Concerne : **BRUXELLES. Palais de la Bourse. Restauration et réaffectation en *Belgian Beer Palace*.**
(Dossier traité par M. G. Conde Reis – D.M.S.) – **Avis conforme favorable sous réserves.**

En réponse à votre demande reçue le 12/06/2017, en référence, nous vous communiquons l'**avis conforme favorable sous réserves** émis par notre Assemblée en sa séance du 12/7/2017¹.

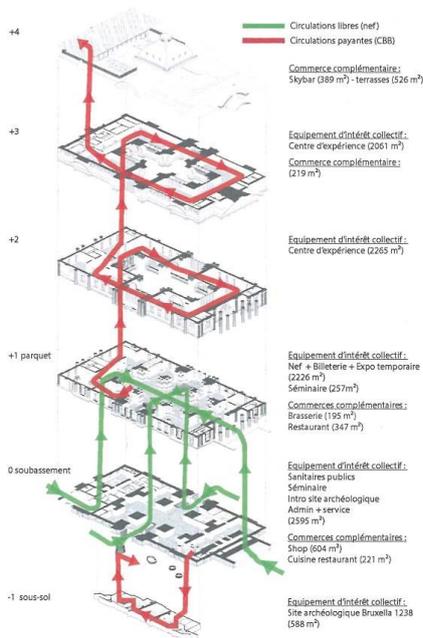
La CRMS demande de compléter, là où nécessaire, les plinthes courbes qui font la liaison entre le socle du bâtiment et le futur trottoir (finition ciselée manuellement).

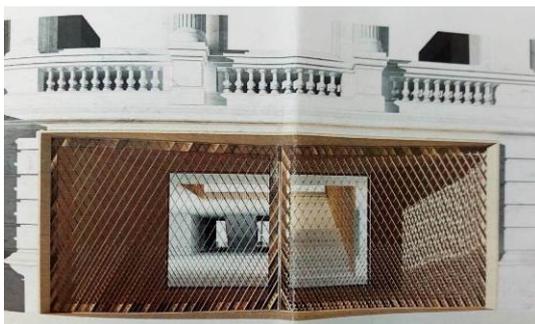
Les nouvelles portes s'intègrent dans un cadre en laiton brossé mat et se composent de deux larges vantaux ajourés sur pivot : les jours (lames verticales) sont justifiés par les nécessités de désenfumage imposées par le SIAMU (38m² d'ouverture d'apport d'air neuf en façades sont nécessaires pour éviter un système de sprinklage dans la grande nef). Elles présentent 3 scénarios d'ouverture/fermeture afin de répondre aux exigences thermiques, de sécurité et d'usage. Ouvertes, elles créent un sas trapézoïdal (la grande largeur au niveau du nu de façade - les espaces résiduels sont dédiés au désenfumage) s'ouvrant

La CRMS apprécie la volonté de rendre de la massivité aux portes latérales qui, dans leur version précédente, étaient majoritairement vitrées. Ce « plein » s'inscrit mieux dans la logique d'ordonnancement du monument. **La CRMS demande toutefois de poursuivre la recherche sur la forme et le traitement de ces entrées, en cohérence avec le traitement de l'angle et des autres interventions.** Seul le matériau semble ici faire le lien. Or, en termes de formes, de traitement et de raccord à l'existant (**voir à ce sujet les remarques sur l'angle**), le lien est moins perceptible. Tel que présenté, la CRMS craint aussi que le concept de grilles (répondant à la contrainte de désenfumage) n'offre une lecture trop « fonctionnelle » des deux entrées. A ces lieux stratégiques de la ville, il semble que l'esthétique doit prédominer sur la réponse aux enjeux techniques. La CRMS demande d'affiner le projet en ce sens. La justification selon laquelle les lames verticales des jours répondent aux jeux optiques des colonnes ne peut être retenue, le soubassement étant par définition un élément massif dépourvu de colonnes et percé de quelques ouvertures.

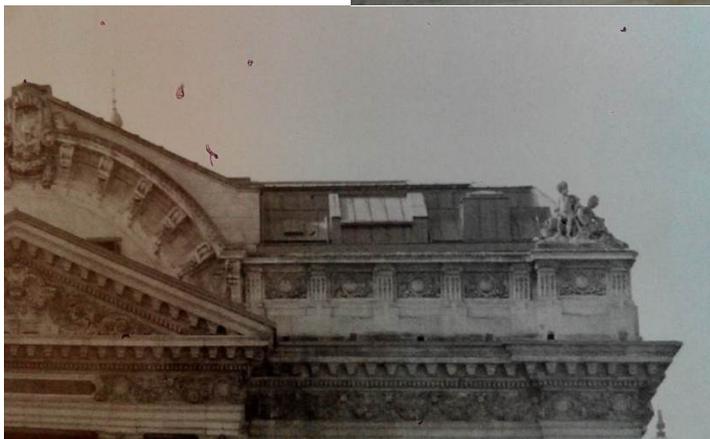
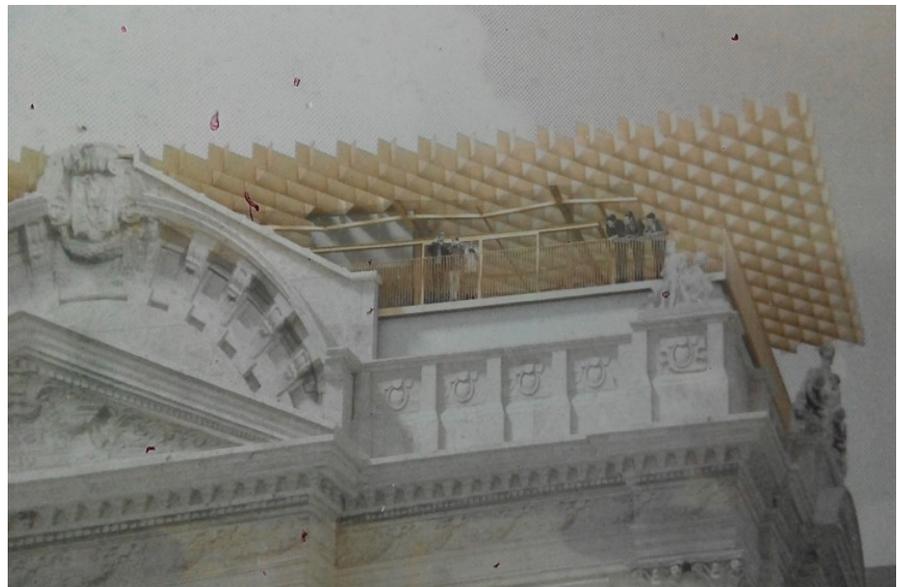
La CRMS doute que les affectations projetées pourront réalistement être implantées dans les salons latéraux sans installations fixes, ne fut-ce que pour des raisons acoustiques. Elle s'interroge en outre sur la nécessité d'une brasserie de 133m² dans un des salons tandis qu'une autre brasserie se trouve au même niveau côté rue du Midi, en lieu et place de l'ancienne brasserie. La CRMS demande que les bas-côtés de la grande nef restent ouverts et publics et qu'en aucun cas, il ne soit porté préjudice à la monumentalité et la spatialité de la grande nef. En aucun cas, des installations fixes et/ou des cloisonnements ne pourront encombrer cet espace.

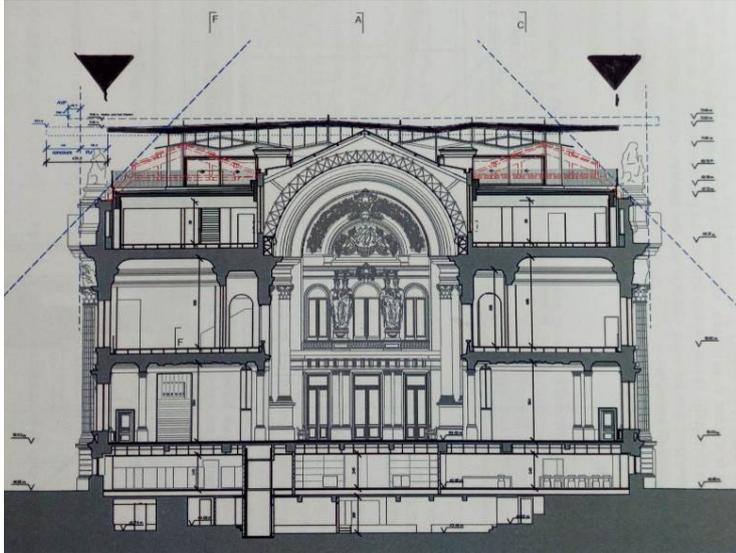
- La couverture (treillis doré) de la terrasse devrait être réversible : elle devrait pouvoir être enlevée avec un minimum de dégâts si son usage n'est plus requis.
- Elle ne peut être saillante par rapport à la façade : son expression architecturale et sa teinte dorée en font un élément très présent, que l'on ne pourra pas ne pas voir ! Par conséquent, la CRMS demande qu'elle soit

disposée en retrait latéralement (en symétrie du retrait prévu pour le côté rue Maus).

- Le garde-corps est trop débordant sur l'extérieur et son traitement est à revoir complètement : la Commission demande une étude détaillée de l'acrotère du bâtiment et de sa liaison avec le garde-corps qui doit respecter l'aspect massif de l'édifice.
- La fontaine aménagée en toiture semble superflue.

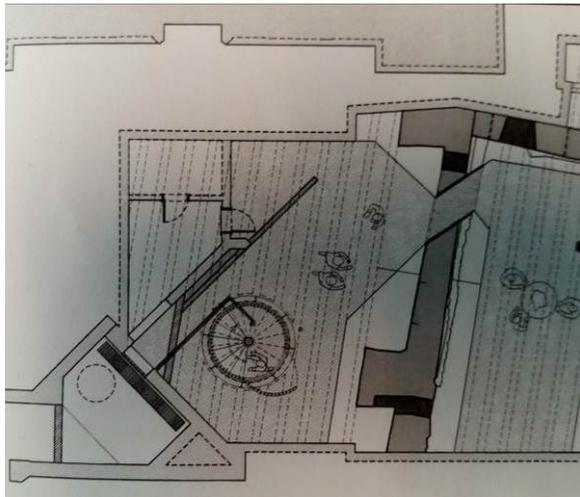
Il s'agit aussi de revoir les éléments structurels et les implantations des circulations afin de favoriser des vues libres vers la Grand-Place. L'implantation des deux escaliers devrait être réévaluée en ce sens. Il s'agira aussi de revoir le choix du vitrage du skybar, à très faible facteur solaire (0,28), car il conduit à une réflexion lumineuse importante et à une coloration des vitrages, ce qui a un effet esthétique indésirable.

Enfin, le niveau de toiture figure parmi les circulations payantes, ce à quoi la CRMS demande de renoncer pour offrir un accès au patrimoine pour tous.
